# LIETUVOS ORO UOSTAI

### DĖL ATSAKymo Į KLAUSIMUS

VĮ Lietuvos oro uostų viešųjų pirkimų komisija (toliau – Komisija), vykdydama **Kauno terminalo plėtros rangos darbų** pirkimą, CVP IS Nr. 671100 (toliau – Pirkimas), atsakydama į suinteresuotų tiekėjų klausimus/prašymus, teikia šiuos paaiškinimus bei patikslinimus:

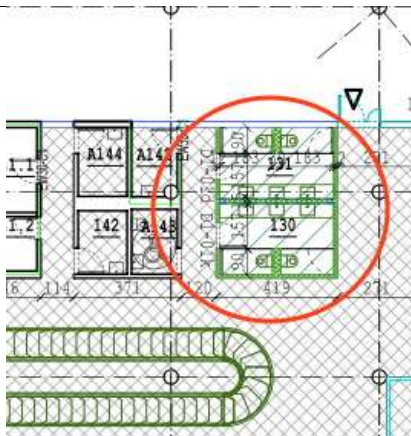
| 51            | <p>DKŽ 4.14 skyriuje „Dviejų pandusų įrengimas“ nėra įvertintų horizontalių ryšių įrengimo (dviejų pandusų) darbų.</p> <table><tr><th>Poz. Eil. Nr.</th><th>Pavadinimas ir techninės charakteristikos</th><th>Žymuo</th><th>Mato vnt.</th><th>Kiekis</th><th colspan="2">Masė, kg</th><th>TS žymuo</th></tr><tr><td></td><td>HORIZONTALIŲ RYŠIŲ ĮRENGIMAS (DVIEJŲ PANDUSŲ)</td><td></td><td></td><td></td><td>Vieneto</td><td>Viso</td><td></td></tr><tr><td>1</td><td>HORIZONTALŲS RYŠIAI HR-1</td><td></td><td></td><td></td><td></td><td></td><td></td></tr><tr><td>HR1.1</td><td>Vamzdis 50x50x4 mm, S355, L=2120 mm</td><td>LST EN 10219:1997</td><td>vnt.</td><td>36,0</td><td>11,96</td><td>430,60</td><td>TS-10</td></tr><tr><td>HR1.2</td><td>Vamzdis 50x50x4 mm, S355, L=1060 mm</td><td>LST EN 10219:1997</td><td>vnt.</td><td>72,0</td><td>5,98</td><td>430,60</td><td>TS-10</td></tr><tr><td></td><td></td><td></td><td></td><td></td><td></td><td>Σ=861,20</td><td></td></tr></table> | Poz. Eil. Nr.                                         | Pavadinimas ir techninės charakteristikos                  | Žymuo  | Mato vnt. | Kiekis   | Masė, kg             |    | TS žymuo |         | HORIZONTALIŲ RYŠIŲ ĮRENGIMAS (DVIEJŲ PANDUSŲ) |    |       |                                                                                                                                     | Vieneto | Viso |  | 1 | HORIZONTALŲS RYŠIAI HR-1 |  |  |  |  |  |  | HR1.1 | Vamzdis 50x50x4 mm, S355, L=2120 mm | LST EN 10219:1997 | vnt. | 36,0 | 11,96 | 430,60 | TS-10 | HR1.2 | Vamzdis 50x50x4 mm, S355, L=1060 mm | LST EN 10219:1997 | vnt. | 72,0 | 5,98 | 430,60 | TS-10 |  |  |  |  |  |  | Σ=861,20 |  | Pakoreguotas Darbų kiekių žiniaraštis. Vertintis DKŽ 4.14.10 eilutėje. |
|---------------|-----------------------------------------------------------------------------------------------------------------------------------------------------------------------------------------------------------------------------------------------------------------------------------------------------------------------------------------------------------------------------------------------------------------------------------------------------------------------------------------------------------------------------------------------------------------------------------------------------------------------------------------------------------------------------------------------------------------------------------------------------------------------------------------------------------------------------------------------------------------------------------------------------------------------------------------------------------------------------------------------------|-------------------------------------------------------|------------------------------------------------------------|--------|-----------|----------|----------------------|----|----------|---------|-----------------------------------------------|----|-------|-------------------------------------------------------------------------------------------------------------------------------------|---------|------|--|---|--------------------------|--|--|--|--|--|--|-------|-------------------------------------|-------------------|------|------|-------|--------|-------|-------|-------------------------------------|-------------------|------|------|------|--------|-------|--|--|--|--|--|--|----------|--|------------------------------------------------------------------------|
| 53            | Objekto apžiūros metu atkreipėme dėmesį į 1 a. būsimą aikštelės bagažo įrangos priežiūrai vietą (žr. foto).                                                                                                                                                                                                                                                                                                                                                                                                                                                                                                                                                                                                                                                                                                                                                                                                                                                                                         | Projekte šiai vietai papildomi reikalavimai nekeliami |                                                            |        |           |          |                      |    |          |         |                                               |    |       |                                                                                                                                     |         |      |  |   |                          |  |  |  |  |  |  |       |                                     |                   |      |      |       |        |       |       |                                     |                   |      |      |      |        |       |  |  |  |  |  |  |          |  |                                                                        |

Pagal projektą šioje zonoje numatyta nauja grotelių tipo lubų apdaila. Prašome patvirtinti, kad minėtoje vietoje būsimoms luboms nėra keliami saugumo, ugniaatsparumo reikalavimai.

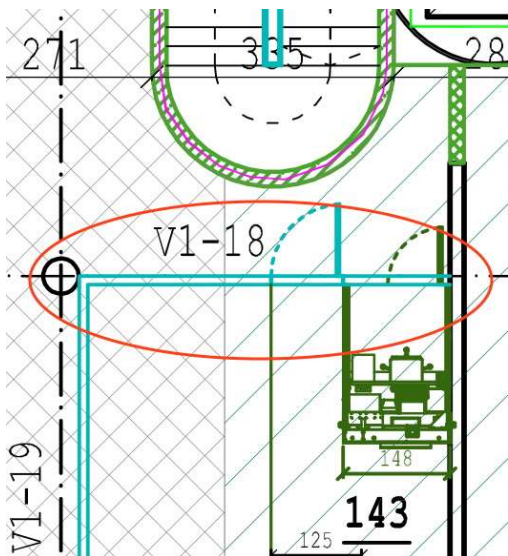
| <p>55</p> | <p>Atkreipiame dėmesį, kad esamo pastato zonose įrengiant naujas patalpas bus nuardyta esama lubų apdaila, kurios plotas galimai bus didesnis nei naujo bloko tam, kad būtų tvarkingai įrengtos naujos patalpos ir atkurta esama apdaila.</p> <p>Pateikiame naujai įrengiamų sanmazgų bloko pavyzdį (1 a.).</p>                                                            | <p>Tiekėjui nekils pareiga bei atsakomybė suvienodinti esamos ir naujai įrengiamos apdailos lygį. RAL atspalvis detalizuojamas DP rengimo metu.</p> |

Akivaizdu, kad prieš keliolika metų atliktos apdailos spalva bus pakitusi ir skirsis lyginant su nauja, netgi taikant tą patį RAL atspalvį. Prašome patvirtinti, kad Tiekėjui nekils pareiga bei atsakomybė suvienodinti esamos ir naujai įrengiamos apdailos lygį.

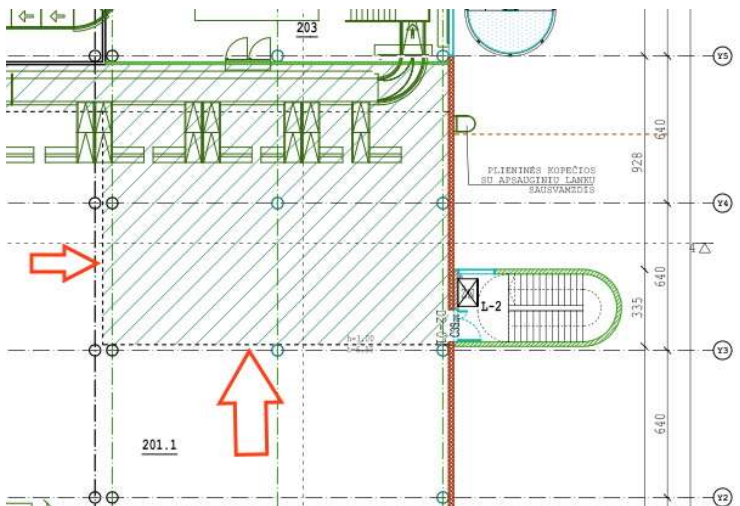
- 56 Naujų vitrinų montavimo sprendimas tose vietose, kur jos įrengiamos esamos apdailos ir naujai įrengiamos apdailos zonose nėra numatytas (pvz. 1 a. vitrina V1-18).

|    | Prašome pateikti vitrinos įrengimo mazgą ir detalizuoti, kaip ji bus tvirtinama esamų lubų dalyje.                                                                                                                    |                                                                                                                                   |

Visos pažeistos dangos turės būti atstatomos, spendžiama DP rengimo metu.

|    |  <p>[1]</p>                              |  <p>[2]</p>                                          |  |

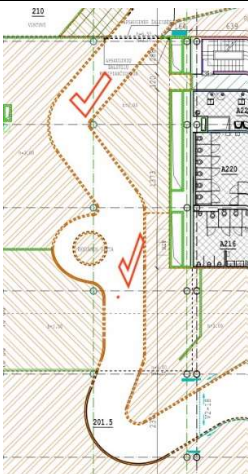
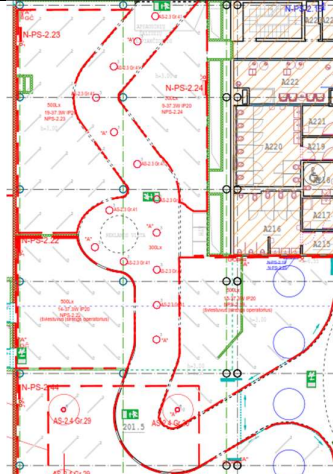
| 58 | <p>Nėra aišku, kokia esama TP SA dalyje 2 a. plane nurodytos zonos lubų apdaila [1], nes TP E dalyje minėtoje zonoje numatyti LED šviestuvai, kurie montuojami į lubas arba prie lubų.</p>                            | <p>Šioje vietoje pakabinamos lubos nenumatytos, šviestuvai turėtų būti tvirtinami ant troselių. Detalizuojama DP rengimo metu</p> |

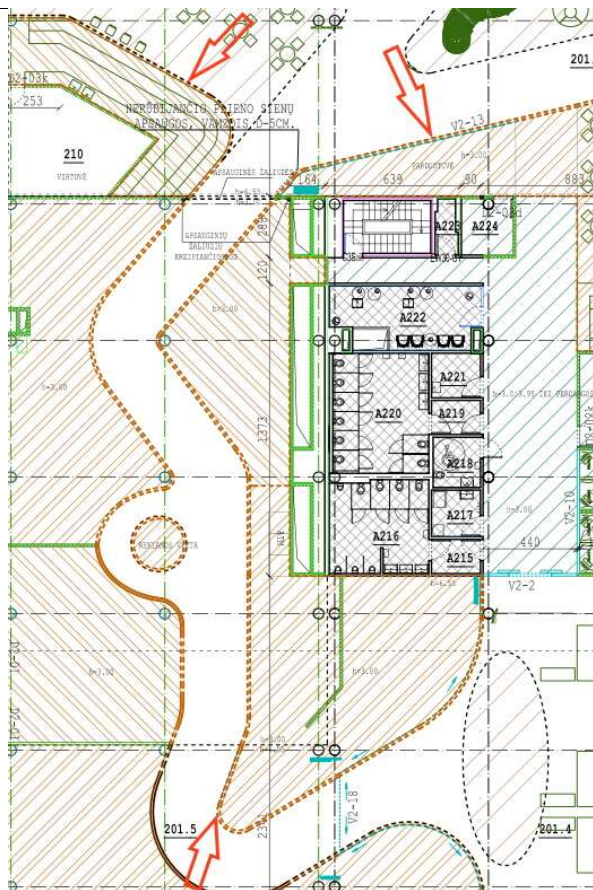
60 Prašome nurodyti paveiksle pažymėtų lubų altitudę (2 a. lubų planas).

Altitudės nurodytos 0403-TP-SA.B-14.

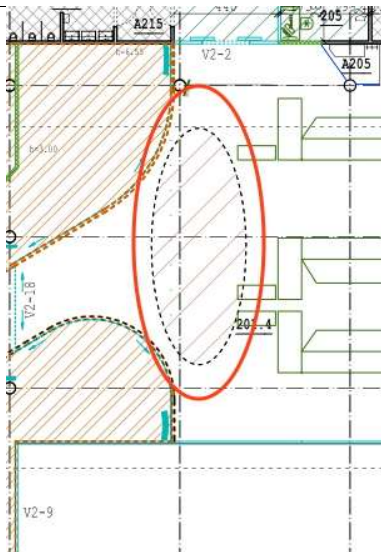
Prašome atsakyti, ar nurodytoje lubų zonoje turi būti aprėminimas „kakta“. Jeigu taip, pateikite principinį mazgą bei techninę specifikaciją, nes informacijos stygius labai įtakoja teisingą kainos bei darbų terminų įvertinimą.

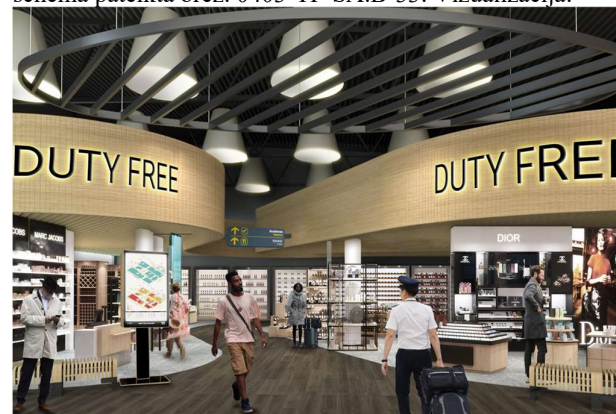
61 2 a. lubų apdailos plane nėra aiškios lubų apdailos užbaigimo detalės. Tam, kad teisingai įvertinti darbų kainas ir atlikimo terminus, prašome pateikti papildomą informaciją.

- Prie esamos vitrinos pridedama nauja lubų apdaila. Prašome patikslinti paveiksle nurodytos A. zonos detalę;
- Nurodykite B. zonose naujai įrengiamų dviejų skirtingų lubų tipų altitudes bei jų sujungimo detalę. Ar turi būti formuojamos „kaktos“?
- Patikslinkite, koks lubų užbaigimas turi būti vertinamas C. zonoje.

Visi vidaus dizaino sprendiniai detalizuojami DP rengimo metu. ten kur numatomos metalinių lamelių lubos kaktos neformuojamos. Lamelių lubų schema pateikta brėž. 0403-TP-SA.B-33. Vizualizacija:

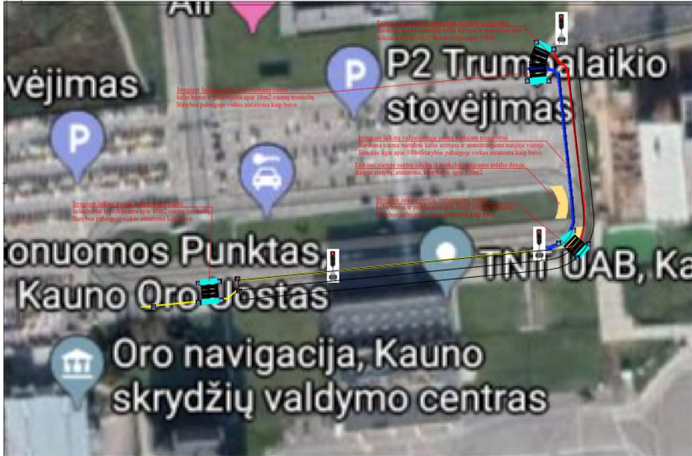
62 3 a. plane dalis 332 patalpos įrengiama naujai. Patalpos dalis ašyje X8 ir tarp ašių Y7 ir X10 su antro aukšto erdve ribojasi V3-7 vitrina (aukštis ~5.45 m) ir turėklų V3-8 (aukštis 2.25 m). Prašome nurodyti V3-8 tvirtinimo principinį sprendinį. Taip pate nėra aiškus „kaktos“ šios minėtos patalpos zonoje formavimo aukštis, sprendinys, tvirtinimas ir pan. Patikslinkite trūkstamą informaciją.

Tvirtinimo sprendiniai detalizuojami DP rengimo metu.  
Kaktos uždengiamos stiklo konstrukcijomis, arba tikslinti klausimą.
